PARECERES EMITIDOS ENTIDADES

Assunto: Parecer da Direção-Geral do Território sobre os documentos disponibilizados na PCGT associados à Avaliação Ambiental Estratégica (AAE) e a Proposta de Programa Setorial das Zonas de Aceleração de Energias Renováveis

Fig. 01 - Como situação mais crítica identificou-se as ZAE propostas no concelho de Silves (a noroeste de S. Bartolomeu de Messines, parcialmente entre o IC1 e a autoestrada A2) entre a ZEC Monchique e ZEC Caldeirão (desenvolver), com dados de quercíneas e avifauna.

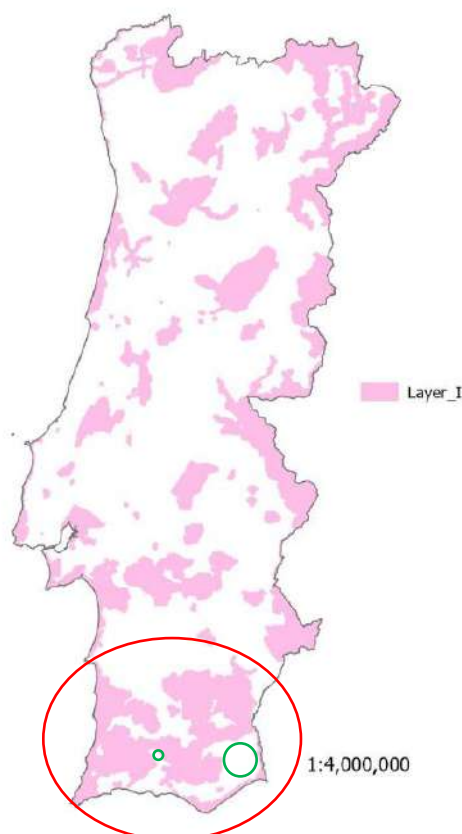
No que respeita a esta camada 1 embora os polígonos delimitados no concelho de Silves não afetem ZEC/ZPE, estão entre essas duas ZEC, admitindo-se que possam interferir nos processos de interação ecológicas das duas áreas classificadas e de criação de um eventual efeito barreira, em especial no que respeita à interrupção de um dos corredores do PROF-Algarve, que deverá ser reponderado na versão final de programa, bem como o consequente reequacionamento/redelimitação destas áreas ZAER no município de Silves.

Fig. 03 – Áreas verdes – ZAER fotovoltaico (círculo a vermelho, na zona da rede hidrográfica associada ao Rio Arade) a sul-sudeste de Sarnim, de acordo com dados vetoriais fornecidos para análise.

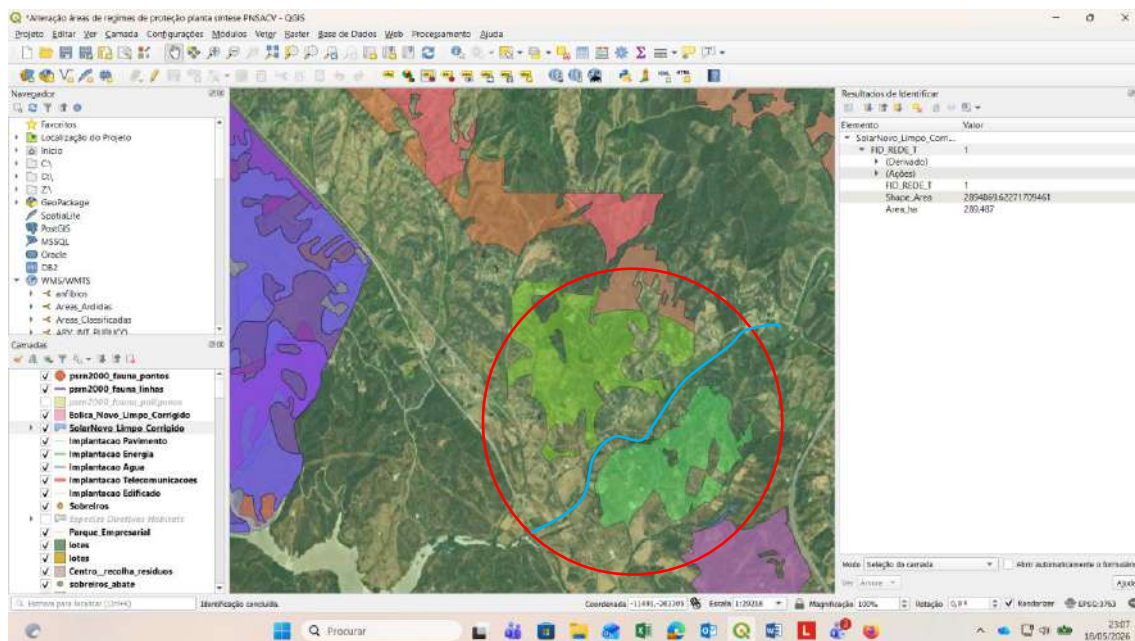
Esta área é caracterizada por um mosaico de espaços naturais associados a linhas de água, explorações agrícolas e florestais, algumas áreas de edificação isolada e dispersa, numa faixa (orientada grosso modo sudeste-noroeste) entre o IC1 e a auto-estrada A2.

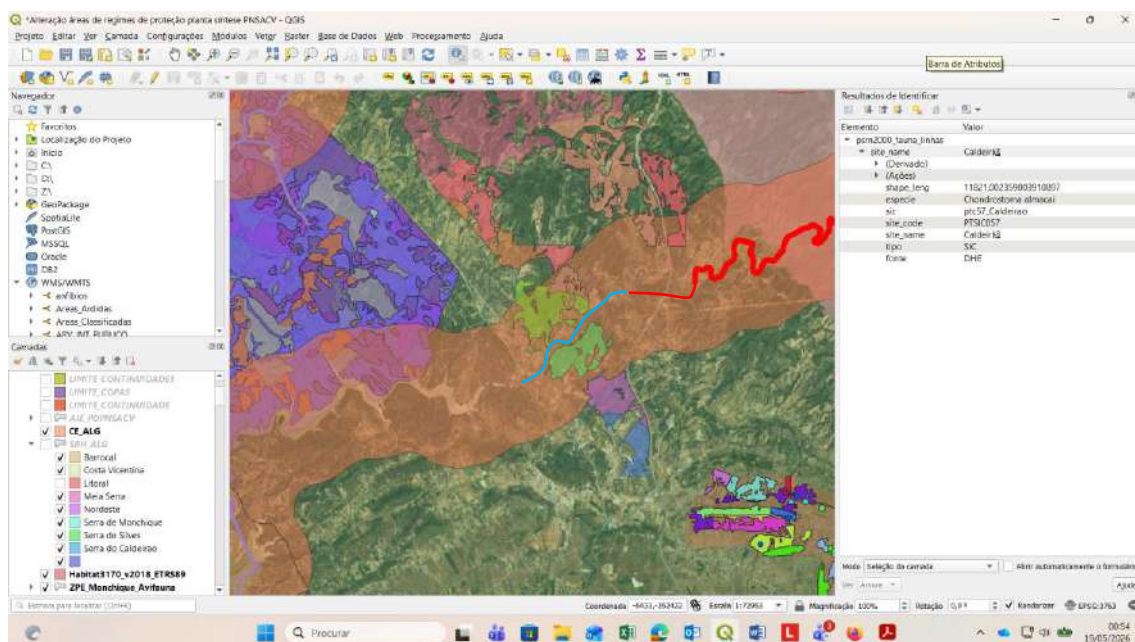
Fig. 04 – Concretizando, as áreas de maior valia de valores naturais, associadas à conectividade entre ZEC Monchique e ZEC – Caldeirão correspondente ao vale do Rio Arade e Corredor ecológico do PROF-Alg, são interrompidos pela proposta de ZAER fotovoltaica que procede à interrupção desse corredor ecológico, devendo tais ZAER ser objeto de reponderação/redesenho por forma a não comprometer essa conectividade ecológica.

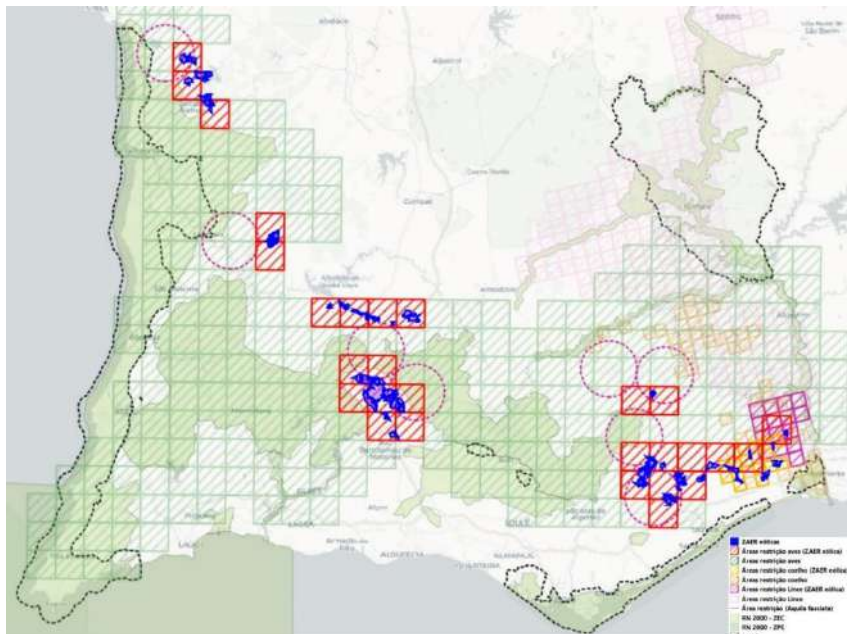
Apesar da metodologia para a definição das ZAER reconhecer explicitamente a relevância de corredores migratórios, incompatíveis com planeamento eólico acelerado, e o relatório de Ecologia citar expressamente essa obrigação, tal critério não se encontram adequadamente refletido na delimitação das ZAER eólicas na região.

Figura 06. Sobreposição entre a proposta de ZAER eólicas no Algarve e os critérios ecológicos de exclusão considerados na presente apreciação, incluindo áreas de sensibilidade para águia-de-Bonelli (*Aquila fasciata*), áreas de reprodução/distribuição estável de lince-ibérico (*Lynx pardinus*), áreas de densidade máxima de coelho-bravo e áreas integradas na Rede Nacional de Áreas Protegidas/Rede Natura 2000. A cartografia evidencia a existência de conflitos espaciais relevantes entre áreas propostas como ZAER e valores faunísticos prioritários.

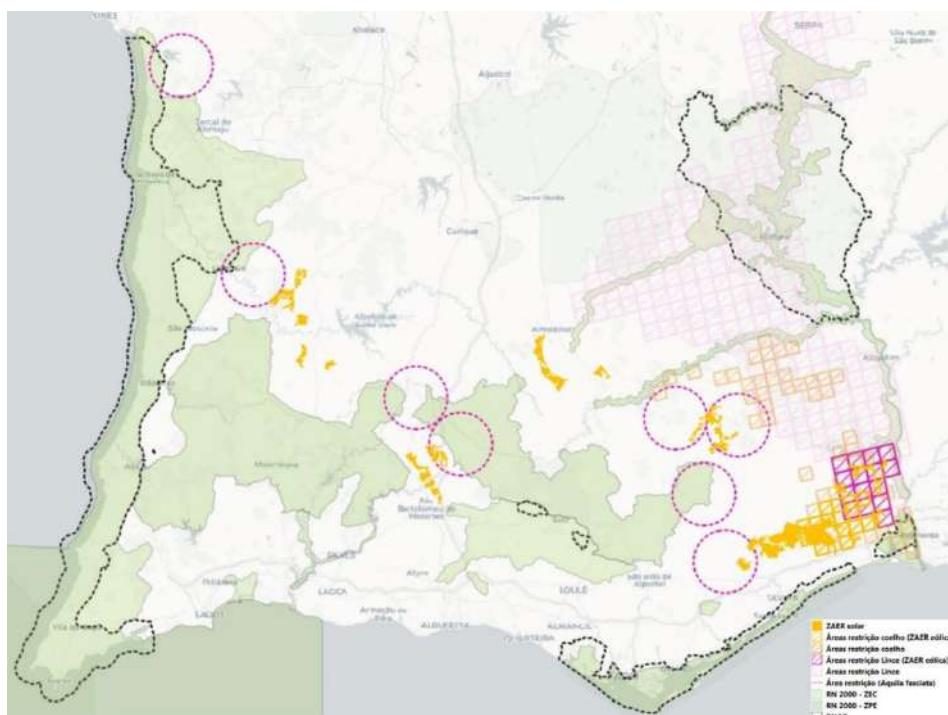
Figura 08. Sobreposição entre a proposta de ZAER solares no Algarve e os critérios ecológicos de exclusão considerados na presente apreciação, designadamente áreas de sensibilidade para águia-de-Bonelli (*Aquila fasciata*), áreas de reprodução/distribuição estável de lince-ibérico (*Lynx pardinus*) e áreas de densidade máxima de coelho-bravo. A cartografia evidencia áreas que não reúnem condições para integrar ZAER por coincidirem com valores ecológicos estruturantes.

Figura 09 - ZAER no Alandroal (a castanho Superfícies agroflorestais de azinheira e sobreiro; a amarelo Culturas temporárias de sequeiro e regadio e pastagens melhoradas)

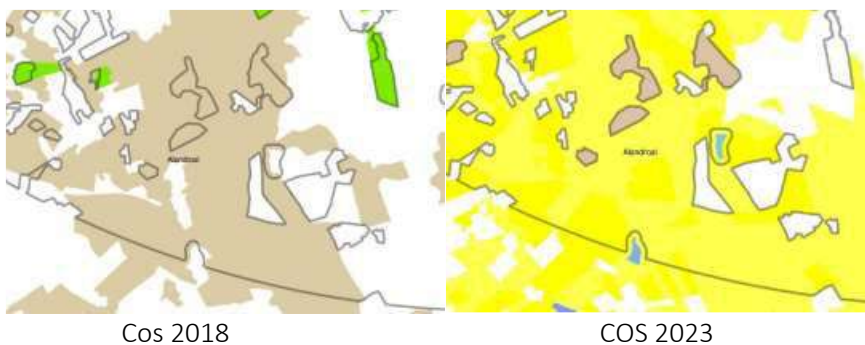
Dá-se o exemplo das figuras 09 e 10 em que extensas áreas que na COS 2018 eram classificadas como Superfícies agroflorestais (nível 1) - SAF de sobreiro e SAF de azinheira (nível 4) passaram a ser classificadas como Agricultura (nível 1) - culturas temporárias de sequeiro e regadio (nível 4) e Pastagens (nível 1) - pastagens melhoradas (nível 4)

Figura 10 - ZAER no Alandroal (a castanho Superfícies agroflorestais de azinheira e sobreiro; a amarelo Culturas temporárias de sequeiro e regadio e pastagens melhoradas)

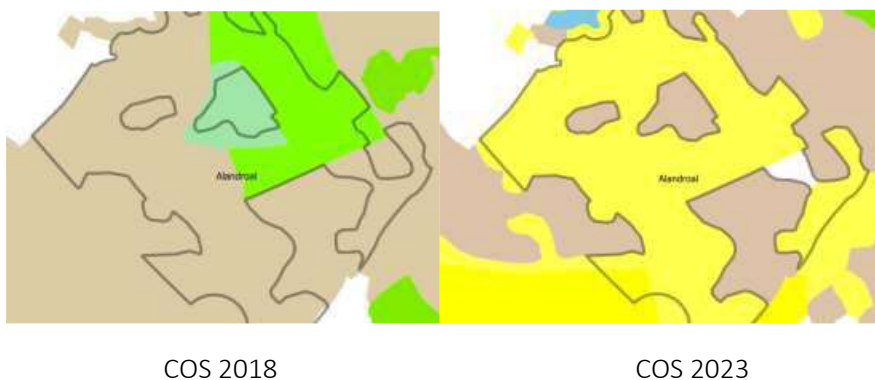
Isto traduz-se numa diferença muito grande em termos de classificação do potencial para a biodiversidade. Assim, se estas áreas permanecessem como SAF teriam valor 1 enquanto que, estando classificadas como Agricultura e Pastagens poderão ter valor 1 ou 2.

Figura 11 - ZAER no Alandroal (a castanho Superfícies agroflorestais de azinheira e sobreiro; a amarelo Culturas temporárias de sequeiro e regadio e pastagens melhoradas); à direita imagem Google de 11/2023

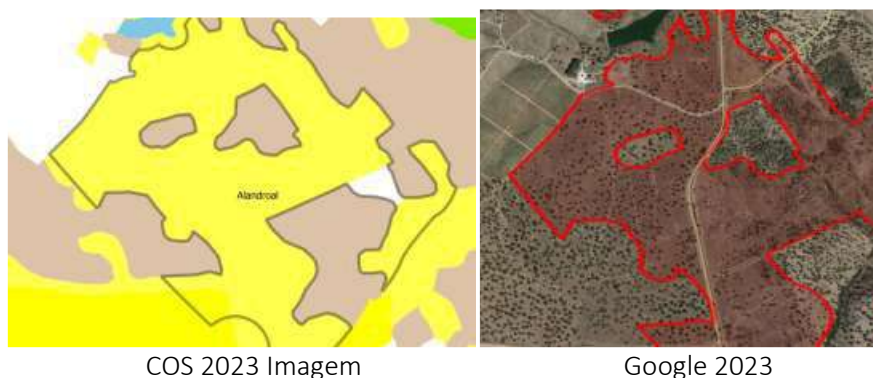
Verifica-se que não foi tomado em consideração o coberto florestal.

Figura 12 - Verificação direta da ocupação real do solo (ground truth).

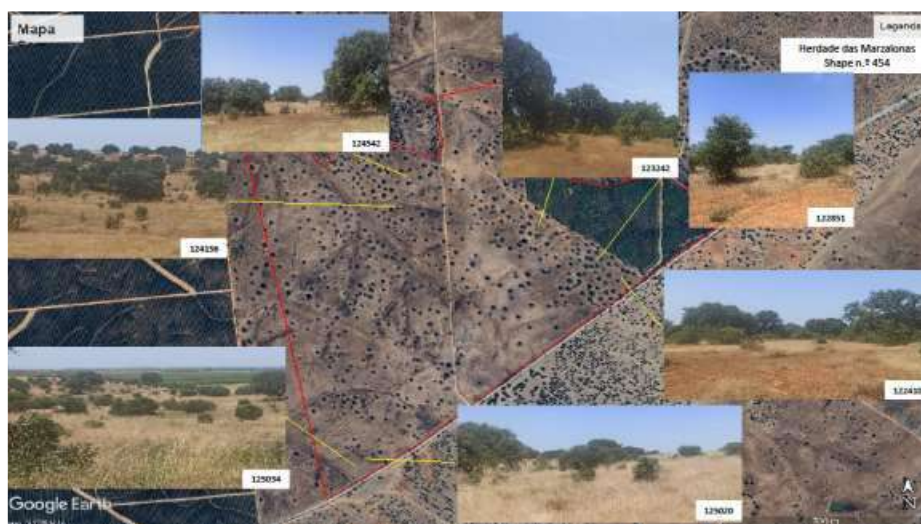
Também não foi tomado em consideração as áreas de povoamento percorridas por incêndio às quais se aplica o estabelecido na alínea a) do artigo 4º do Decreto-lei nº 169/2001 de 21 de maio, na sua redação atual.

Figura 14 - Proposta de Programa Setorial para as Zonas de Aceleração das Energias Renováveis (PSZAE) – para energia solar fotovoltaica e eólica - Enquadramento na Rede Primária FGC - RALVT

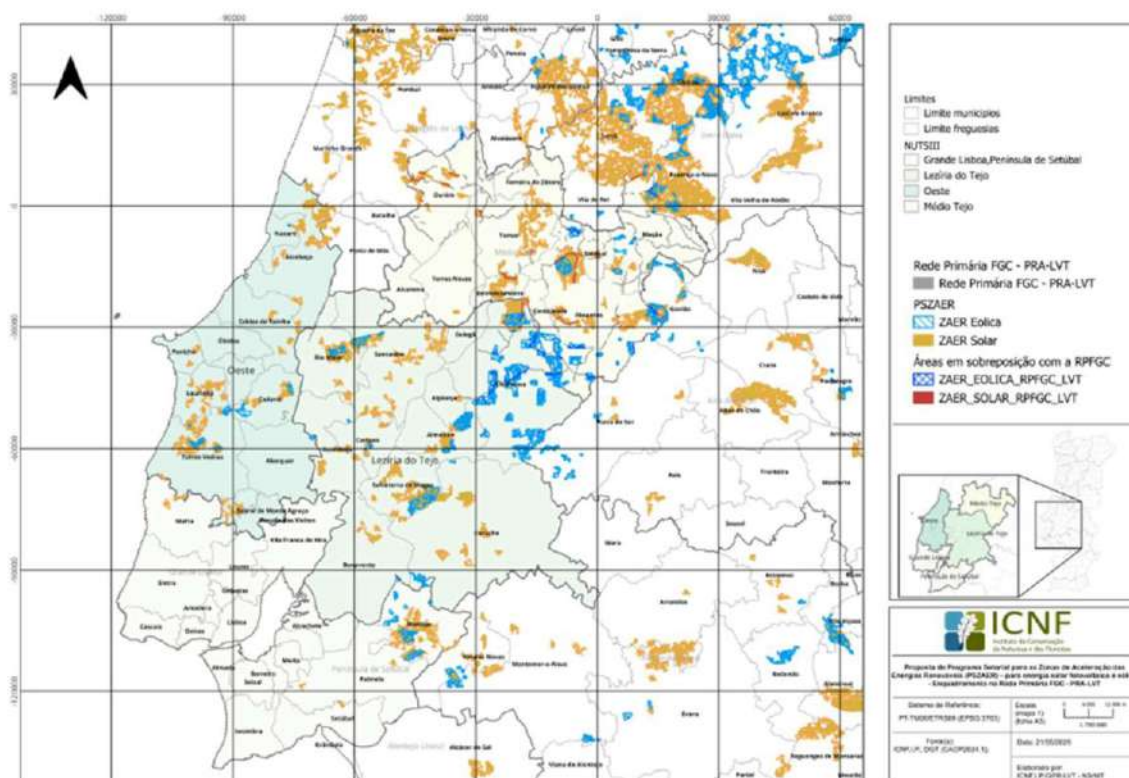
Com base na informação geográfica disponibilizada, foi efetuada a análise da sobreposição entre as áreas com potencial ZAER e a Rede Primária de Faixas de Gestão de Combustível (RPFGC) aprovada no âmbito do PRA-LVT (figura 14).

Figura 7 - Sobreposição das Zonas de Aceleração de Energias Renováveis – solar e eólica - com os estabelecimentos abrangidos pelo RJPAG

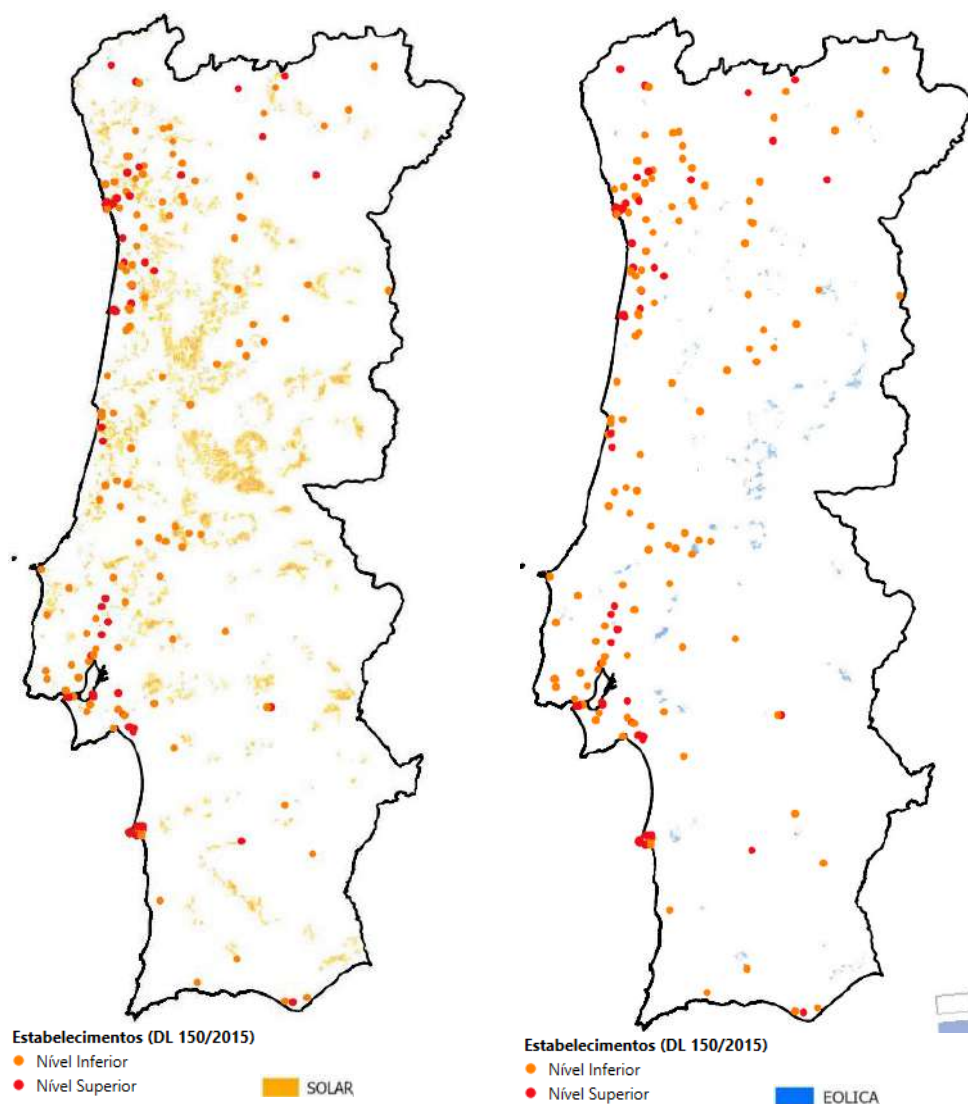
Consequentemente, a identificação espacial e a análise da sobreposição entre estas zonas e os estabelecimentos abrangidos pelo Decreto-Lei n.º 150/2015, de 5 de agosto, constitui um instrumento essencial para a prevenção e monitorização do risco de acidentes graves envolvendo substâncias perigosas.

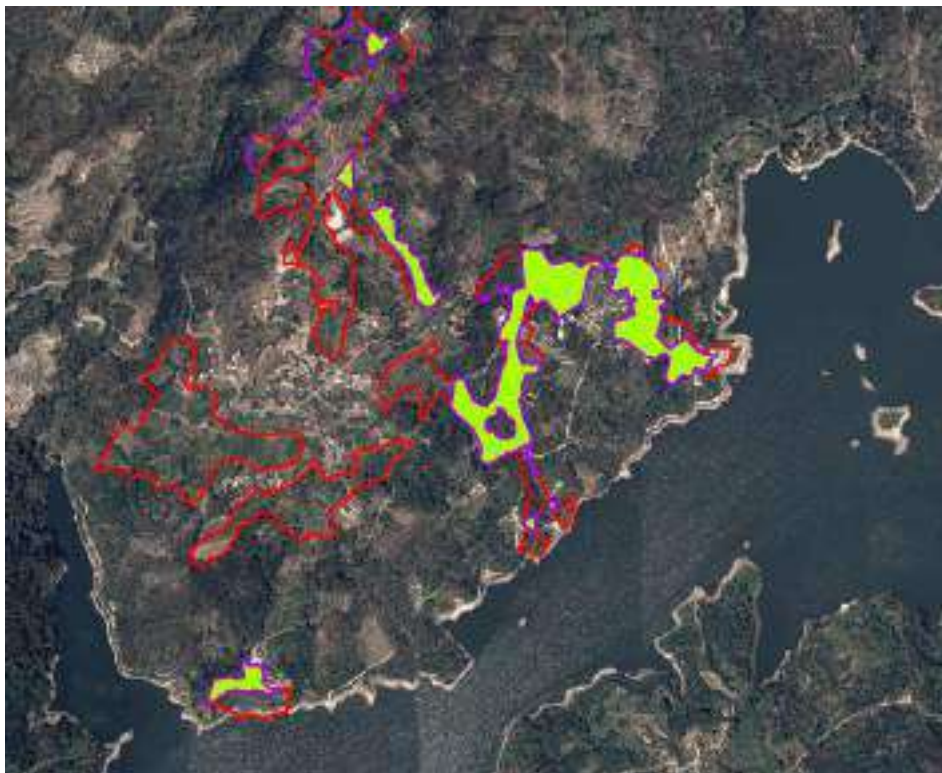
3º No Concelho de Penamacor, o Regadio de Serra Urgueira e Redouca a ZAER interfere simultaneamente com cerca de **56123 m²** da área do regadio e de RAN.

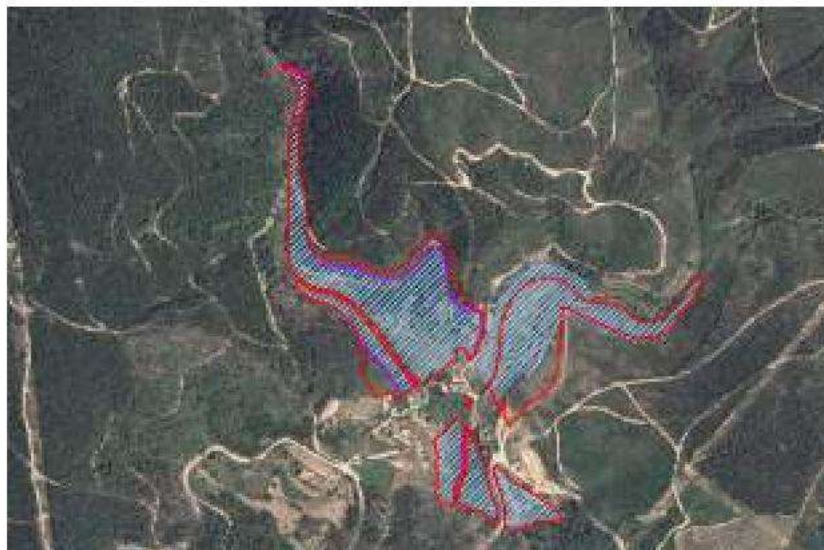
Contudo no Concelho de Oleiros no Regadio do Vale da Cuba verifica-se uma da ZAER com **7544 m²** sobre o Regadio do Vale da Cuba.
